INTERROGAZIONE

Oggetto: Stato del costruendo canile municipale e interventi da eseguire.

Oggetto: Interrogazione di data 15.11.2018 del Consigliere lanes avente ad oggetto "Stato del costruendo canile municipale ed interventi da eseguire"

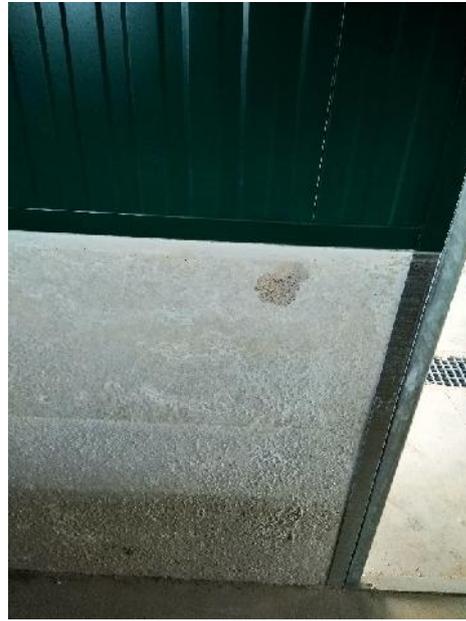
Foto 4 – 5 : Si evidenzia che le pareti delle celle sono in cemento non rivestito di resine protettive; tale situazione, date le deiezioni degli animali, potrebbero determinare un elevato accumulo di germi e un'enorme difficoltà di lavaggio dei locali stessi; sia per la porosità delle pareti, sia per la difficoltà ad entrare con macchinari idonei data la porta stretta (vedasi foto 1):

- **Foto 4) e 5)** - Per la pulizia dei box è stato acquistato un apposito macchinario (pulivapor) che può entrare comodamente in ogni box; i pannelli in cls sono una miglioria realizzata in corso d'opera e concordata con il Veterinario dell'APSS e con gli attuali gestori del canile. Il progetto prevedeva pannelli in lamiera coibentata;
